Declaração de Impacte Ambiental (DIA)

Designação do Projeto:	Loteamento da Quinta das Damas
Fase em que se encontra o Projeto	Estudo Prévio
Tipologia de Projeto	O projeto enquadra-se no nº 10 da alínea b) do Anexo II do Decreto-Lei nº 151-B/2013, de 31 de outubro, na sua atual redação: Projetos de Infraestrutura - Operações de loteamento urbano, incluindo a construção de estabelecimento de comércio ou conjunto comercial e de parques de estacionamento, em área sensível - Operações de loteamento urbano que ocupem área ≥ 2 ha.
Enquadramento no regime jurídico de AIA	Subalíneas i) e ii), alínea b), ponto 3, do artigo 1º do Decreto-Lei nº 151-B/2013, de 31 de outubro, na sua atual redação
Localização (freguesia e concelho)	Freguesia da Ajuda, Concelho de Lisboa
Identificação das áreas sensíveis (alínea a) do artigo 2º do DL 151-B/2013, de 31 de outubro, na sua atual redação	Zonas de proteção dos bens imóveis classificados ou em vias de classificação, definidas nos termos da Lei n.º 107/2001, de 8 de setembro (ZEP do Palácio da Ajuda)

Proponente	Paralelabrangente Lda
Entidade licenciadora	Câmara Municipal de Lisboa (CML)
Autoridade de AIA	Comissão de Coordenação e Desenvolvimento Regio

de acordo com a planta da malha de amostragem:

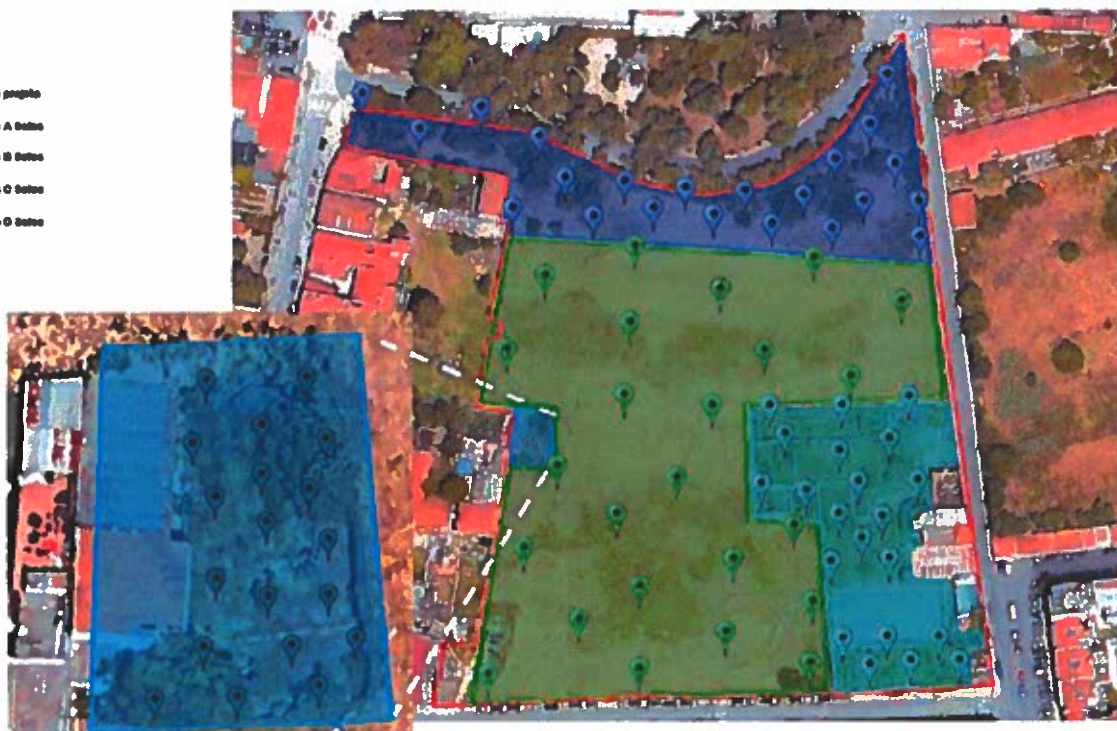
- Malha de amostragem - A malha de amostragem é a apresentada no Aditamento ao EIA, com 85 pontos de amostragem distribuídos por 4 zonas:
 - Zona verde – 23 pontos de amostragem;
 - Zona roxa – 22 pontos de amostragem;
 - Zona azul-celeste – 21 pontos de amostragem;
 - Zona azul – 19 pontos de amostragem;

A malha de amostragem deve ser apresentada em planta, sobreposta ao projeto de construção, diferenciando cromaticamente as diversas profundidades de escavação previstas.
